Objet : Projet de déviation de la route départementale 956 – CHÉMERY
Bilan de la concertation
Arrêté n° 2018/SFMC/002

Déviation de Chémery
Bilan de la concertation publique
14 décembre 2017 -2 mars 2018

Plan synoptique de la variante « éloignée »

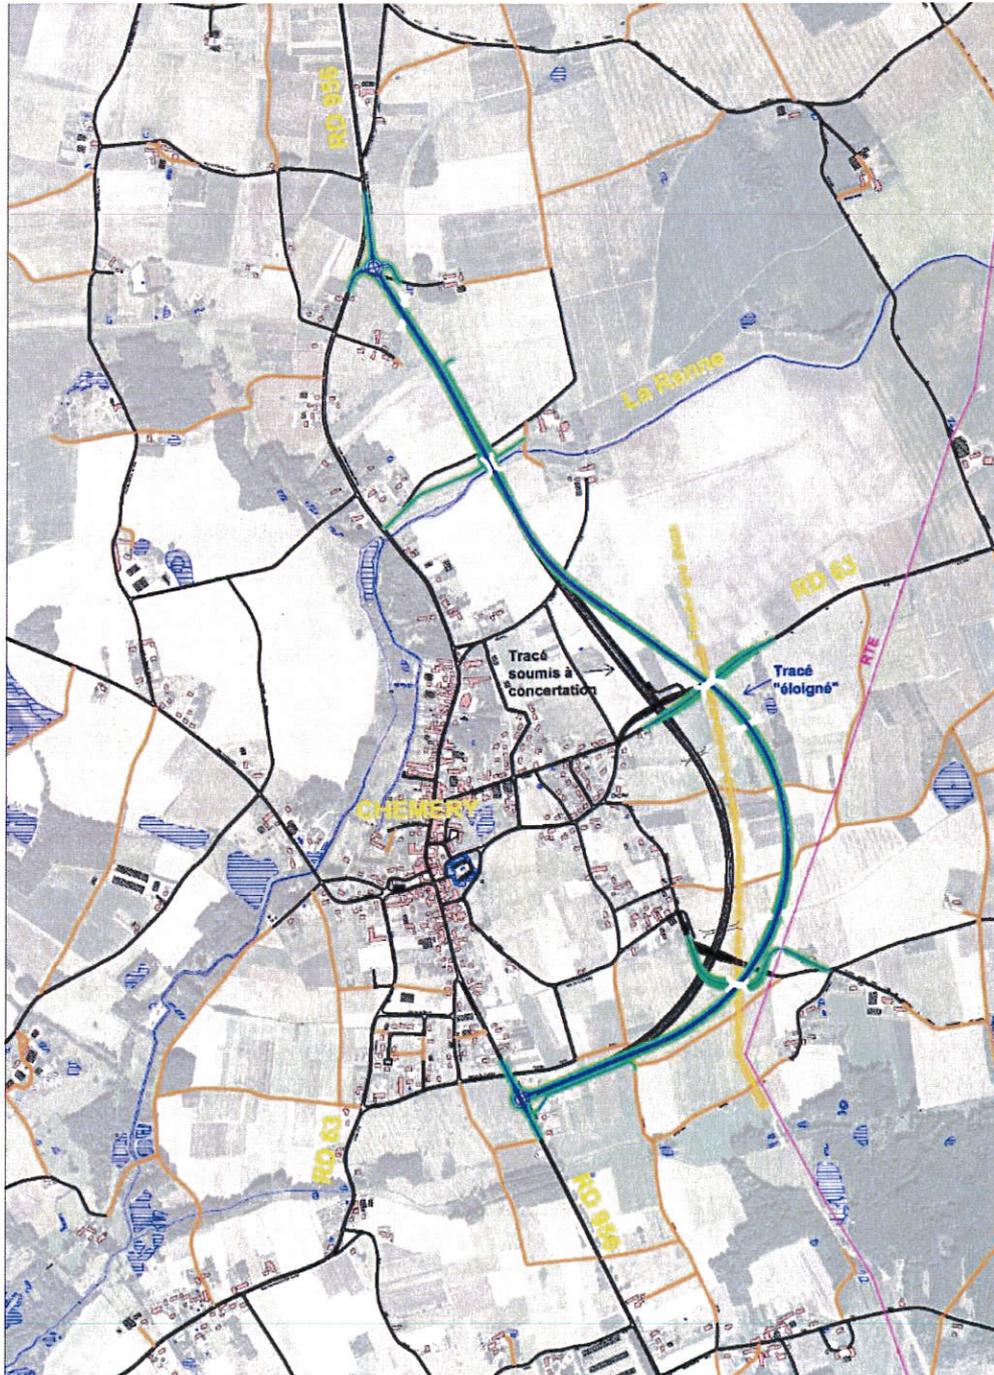
gaz ; il est demandé d'étudier un tracé allant au-delà du feeder gaz.

A ce titre également, l'ancien maire de Chémery propose d'étudier un tracé de la déviation reprenant celui du feeder gaz qui avait été défini en concertation avec les agriculteurs.

La principale contrainte de ce secteur est le feeder gaz de diamètre 800mm avec ses zones de servitudes. La largeur globale des zones de servitudes est de 30m.

- Une forte contrainte pour le tracé de la déviation : impossible de tangenter la servitude faible du feeder gaz, car elle est prévue pour le positionnement d'engins ou de matériaux en cas d'intervention de la part de GRT Gaz. Il reste possible de traverser cette zone de servitude mais avec une trajectoire la plus courte possible.

- Une forte contrainte pour le profil en long de la déviation : Si la déviation franchit le feeder gaz, il est alors impossible d'enterrer la route au droit des franchissements.

Même si la variante « éloignée » s'écarte du secteur de St Martin, sa situation en remblais et non plus en déblais, modifie ses impacts sur l'environnement. En outre, le terrain naturel s'élève lorsqu'on s'éloigne de Chémery. Même en étant située au niveau du terrain naturel lors du franchissement de la RD 63, la déviation se trouverait surélevée par rapport aux habitations.

Compte tenu du bilan multicritères, cette proposition de tracé est écartée.

2. Variante optimisée entre le Petit Beaumont et les habitations riveraines de la rue Clotaire Paumier

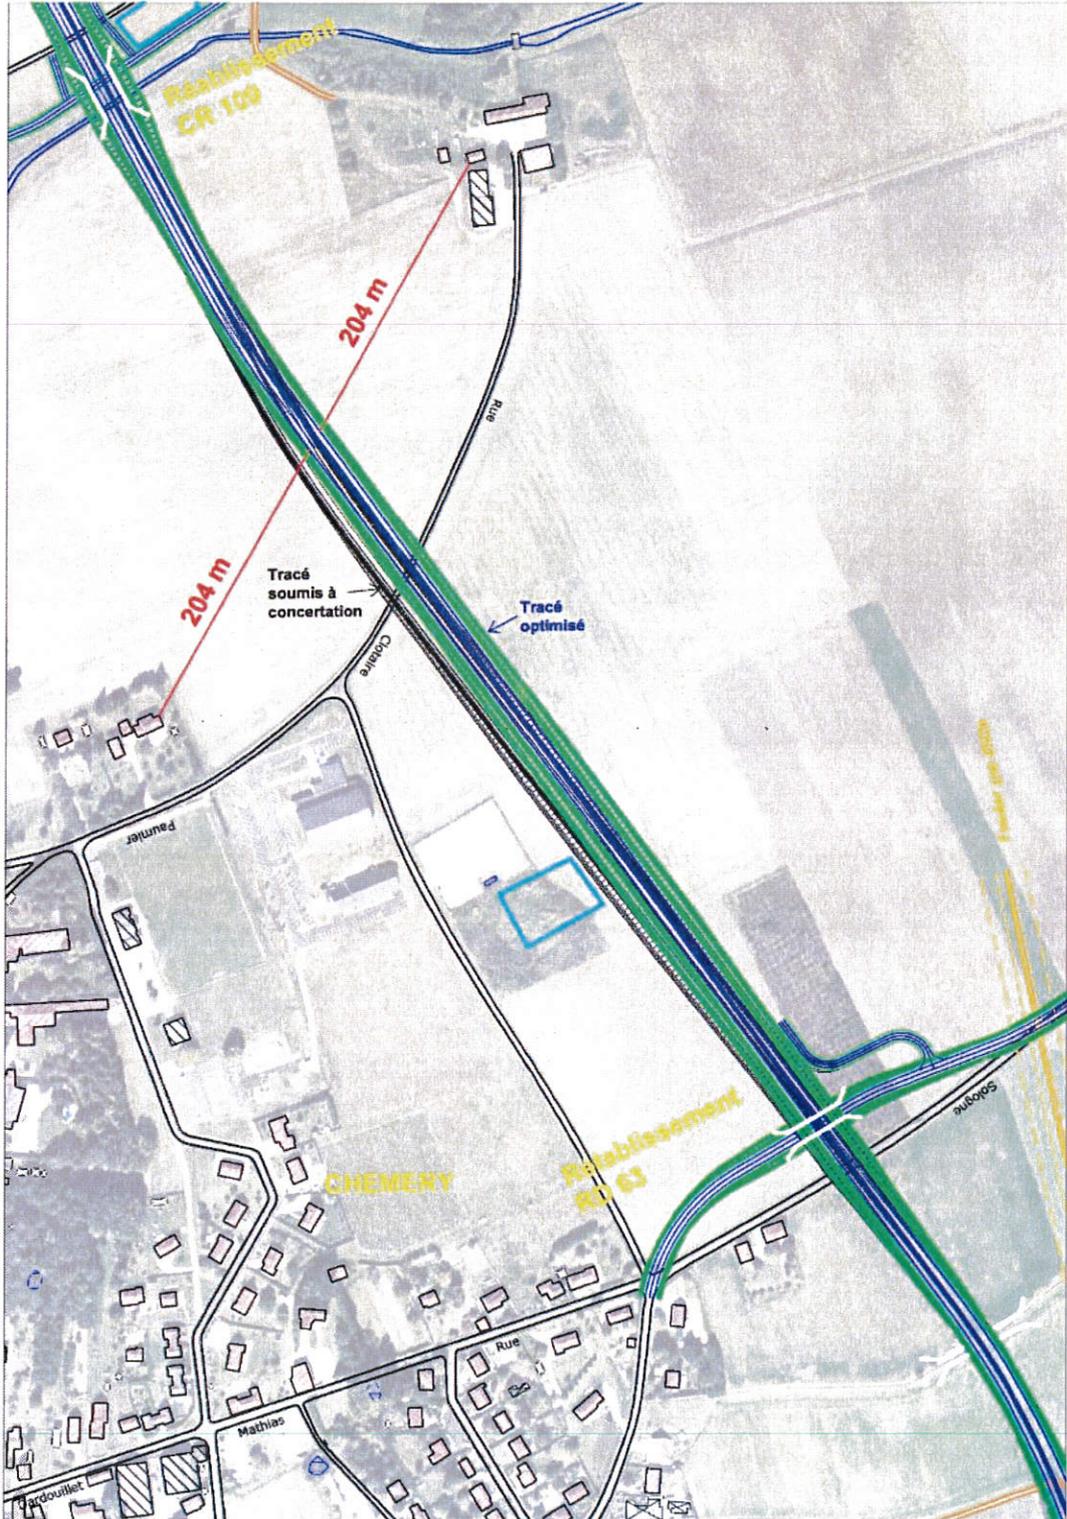
Certains contributeurs riverains de la déviation réclament l'éloignement du tracé par rapport à leur habitation ou siège d'exploitation ; le tracé est en effet jugé proche des habitations dans 2 secteurs bien identifiés :

- Le secteur compris entre le Petit Beaumont, la rue Clotaire Paumier et le CR 109, en liaison notamment avec le profil en long en remblai au droit du franchissement de la Renne et du CR 109.
- Le secteur de St Martin, situé dans la courbe de la déviation, dans un secteur où la déviation est en profil rasant, entre bâti et feeder

L'objectif de cette variante est d'optimiser le positionnement du tracé vis-à-vis des habitations riveraines situées de part et d'autre de la déviation, afin de limiter les nuisances équitablement. Le tracé en plan est rectifié de quelques mètres de manière à le positionner à équidistance du petit Beaumont et de la 1^e maison de la rue Clotaire Paumier. Le profil en long et les profils en travers sont inchangés.

Compte tenu de cette modification mineure, les impacts environnementaux ne varient pas.
Le décalage de la variante améliore légèrement l'orthogonalité du tracé vis-à-vis du parcellaire agricole.

Cette proposition de tracé est retenue.

a. Déplacement du CR 109 et suppression de la rue Clotaire Paumier

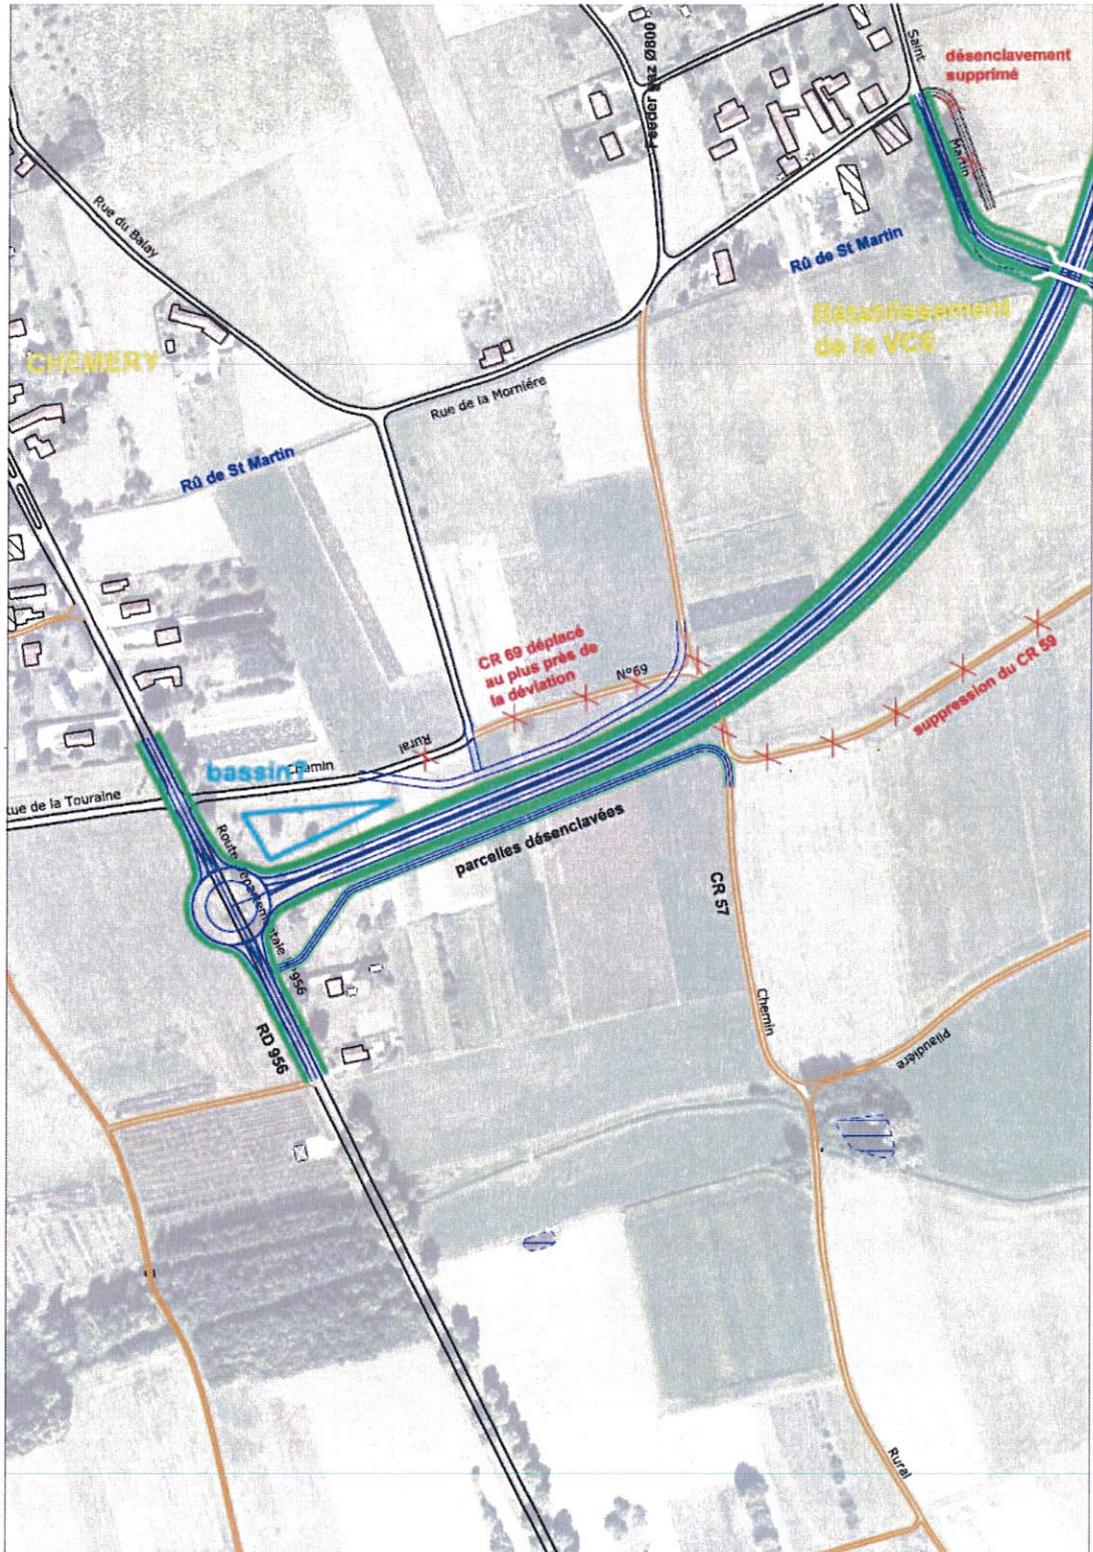
Afin d'optimiser les emprises agricoles du projet et éviter la constitution de délaissés non cultivables, il a proposé de supprimer ou déplacer certaines voies existantes, ou chemins de désenclavement envisagés dans le cadre du projet.

- Le CR 109
- La rue Clotaire Paumier
- Le CR 59
- Le CR 69
- Chemin de désenclavement au pied du rétablissement de la VC6.

Afin d'optimiser les emprises agricoles du projet et d'éviter la constitution de délaissés non cultivables, il a été demandé de supprimer ou déplacer certaines voies existantes :

- Le CR 109
- La rue Clotaire Paumier
- Le CR 59
- Le CR 69
- Chemin de désenclavement au pied du rétablissement de la VC6

Les propositions ont été étudiées et font l'objet des plans ci-après.

Une analyse plus globale intégrant ces propositions, qui pourraient donc être retenues, sera effectuée dans le cadre des réflexions sur l'éventualité d'un aménagement foncier. La réflexion intégrera également la reconfiguration des itinéraires de randonnée inscrits au PDIPR (Plan Départemental des Itinéraires de Promenade et de Randonnée).
